**Avis délibéré de la mission régionale d'autorité
environnementale Centre-Val de Loire
sur la déclaration de projet
emportant mise en compatibilité du
plan local d'urbanisme intercommunal (PLUi)
de l'ex-Cher à la Loire (41) relative
au projet de diversification de l'activité agricole de
l'exploitation viticole Deniau**

n° : 2021-3074

Evolution du zonage nécessaire pour la mise en œuvre du projet (Source : dossier page 12)

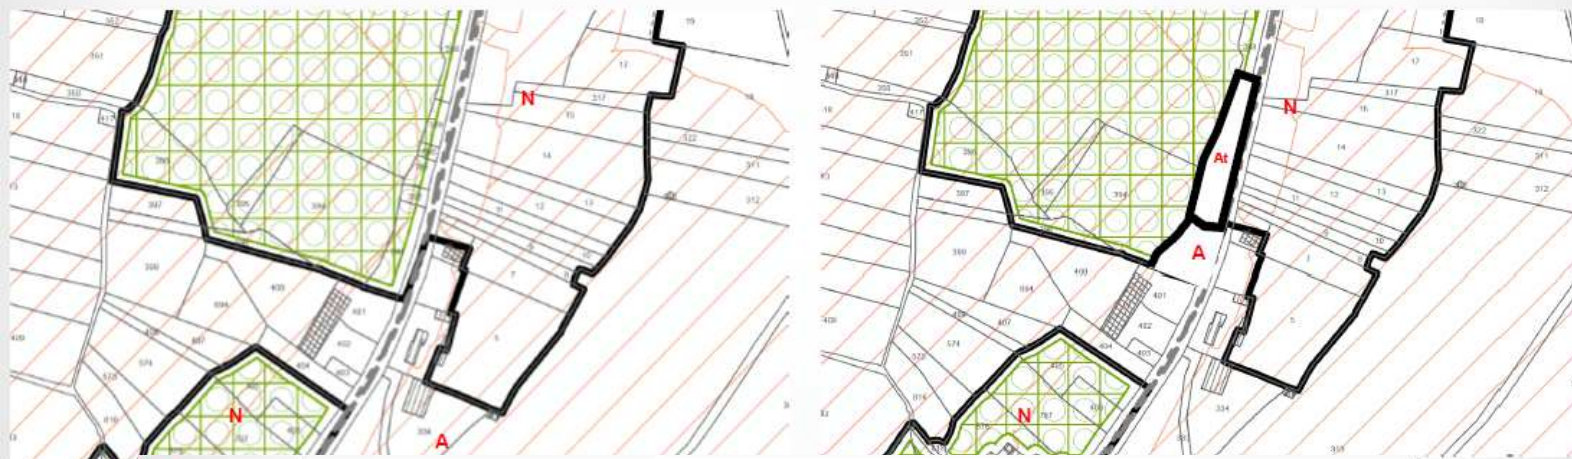
Le projet concerne une faible superficie (environ 1 500 m²). L'état initial décrit de manière extrêmement succincte l'état de l'environnement sur le secteur concerné par la mise en compatibilité. Les photographies versées au dossier permettent toutefois de constater que le site n'a pas les caractéristiques d'un bois alors qu'il est classé en EBC. Le site est en partie imperméabilisé et utilisé comme stationnement. Il comporte par ailleurs un espace gazonné mais aucun boisement. En dépit de ces caractéristiques et de la localisation des parcelles concernées en bordure de la route le dossier n'argumente pas l'absence d'incidence sur l'EBC, certes plausible. Un argumentaire sur l'absence de telles incidences dues au réajustement de ses limites était attendu.
